POR MEDIO DE LA CUAL SE OTORGA UN PERMISO DE VERTIMIENTOS Y SE
ADOPTAN OTRAS DETERMINACIONES

Que consecuente con lo anterior, y con el fin de continuar con el trámite de permiso de vertimientos, personal técnico adscrito a la Subdirección de Recursos Naturales – Grupo de Recurso Hídrico, realizó evaluación de la información complementaria, generándose el Informe Técnico N° **IT-06004-2025** del 01 de septiembre de 2025, del cual es pertinente transcribir los siguientes apartes:

Descripción del proyecto: BOSQUES DE PALMIRA 2 es un proyecto inmobiliario que se desarrollará con actividades turísticas, contará con la construcción de 4 cabañas con capacidad para 4 personas cada una.

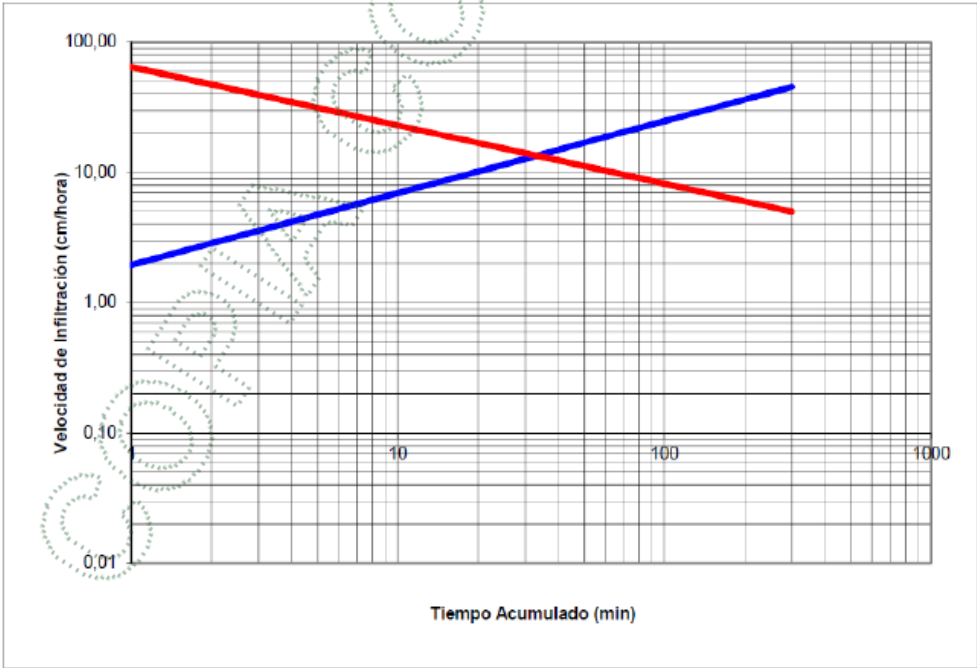
Se plantea descarga al suelo mediante campo de infiltración con área de 51 m², conformado por tres zanjas de 25 metros de longitud cada una, ancho de 0.7 m y profundidad útil de 0.5 m, del cual se presentan memorias de cálculo realizadas a partir de los datos de prueba de percolación realizadas en el predio utilizando infiltrómetro de doble anillo durante 3 horas. Se anexa además plano del respectivo sistema de infiltración.
